אתר לכריית חול בקדמה מזרח (תכנית מס' 632-0536664)

נספח ניקוז וניהול מי נגר עילי השלמות

סימננו : ד-02-5234

הערות משרד להגנת הסביבה – 04/10/2018

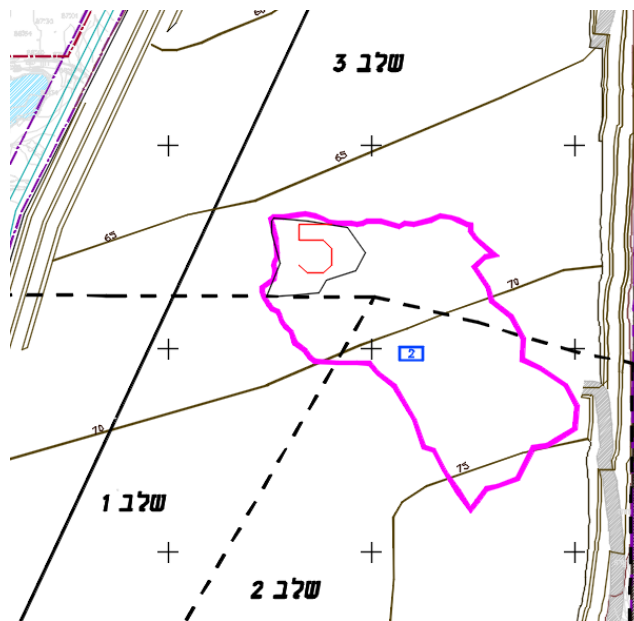
7.ב: בעת הקמת מתחם אחסנה בשטח אגן היקוות של בריכה 1 יש להבטיח שכיווני זרימת נגר באגן לא ישתנו וזאת יחד עם התקנת אמצעים למניעת ארוזיה והתחתרות ערוצים כמו מלכודות סחף ומניעה/הגבלת שימושים בעלי פוטנציאל זיהום.
שלב הקמת מבני אחסנה לא ידוע בשלב זה.

מצ"ב מפת אגן היקוות של בריכה 5 ביחס לשלבי ביצוע. ניתן לראות שבכל שלב ביצוע ישנה גריעה משטח האגן. במעבר לשלב 3 יוותרו כ-37% מכלל שטח האגן התורם נגר לבריכה 5.
